Рабочая группа по вопросам освещения и световой сигнализации (GRE)

Шестьдесят девятая сессия

Предложение по дополнению 17 к поправкам серии 00 к Правилам № 4 (приспособления для освещения заднего номерного знака)

Представлено экспертом от Германии*

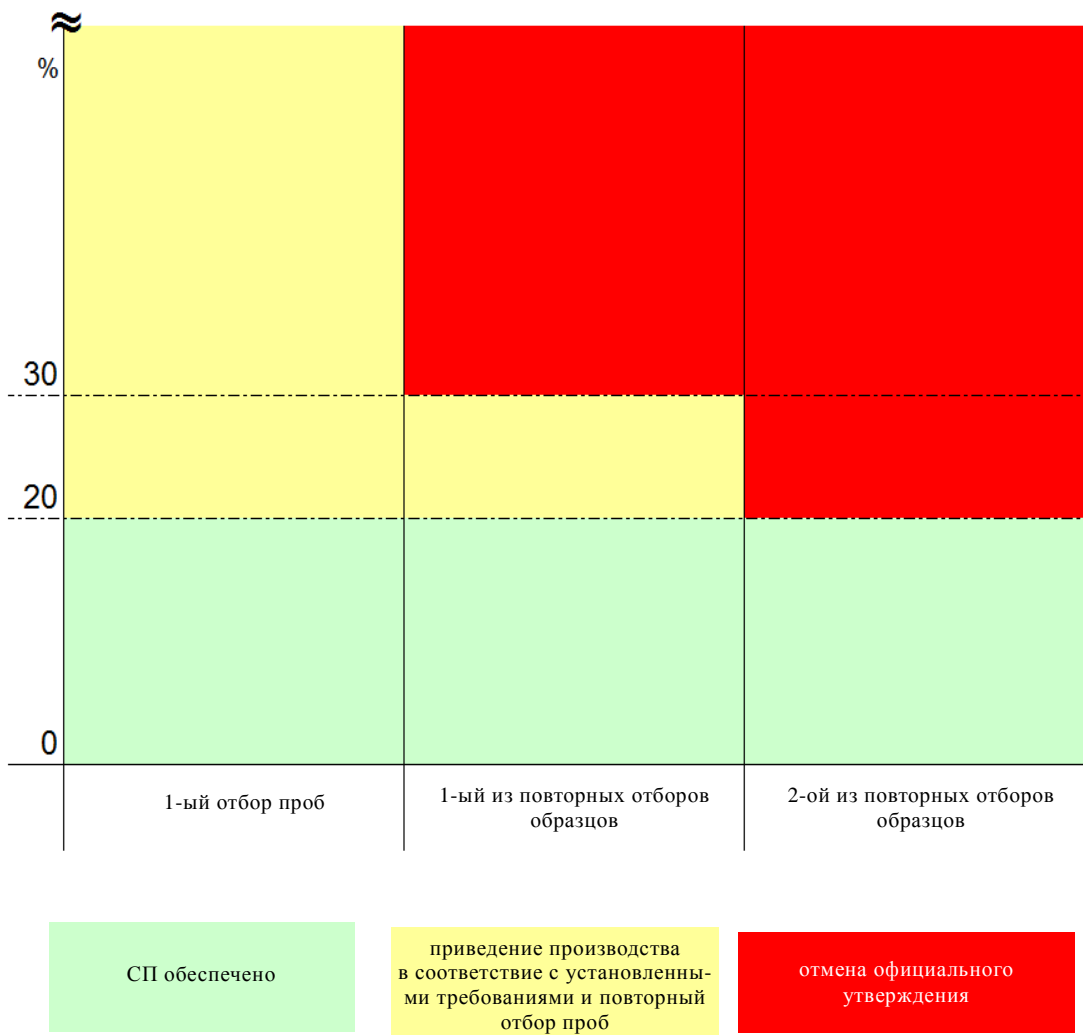
6. Процедура обеспечения СП в настоящее время описана в рамках четко структурированного поэтапного процесса (с ограниченным числом этапов), который позволяет изготовителю на первом этапе – в случае расхождений в измеренных значениях более чем на 20% – привести процесс производства в соответствие с установленными требованиями. Кроме того, процесс обеспечения СП может быть завершен раньше, если первые две выборки полностью соответствуют техническим требованиям.

7. Этими предложениями предусмотрен "третий этап", на котором определяются условия отмены официального утверждения, когда после второго повторения данного процесса изготовитель оказывается не в состоянии надлежащим образом привести процесс производства в соответствие с установленными требованиями.

8. На прилагаемом рисунке проиллюстрирован этот поэтапный процесс.
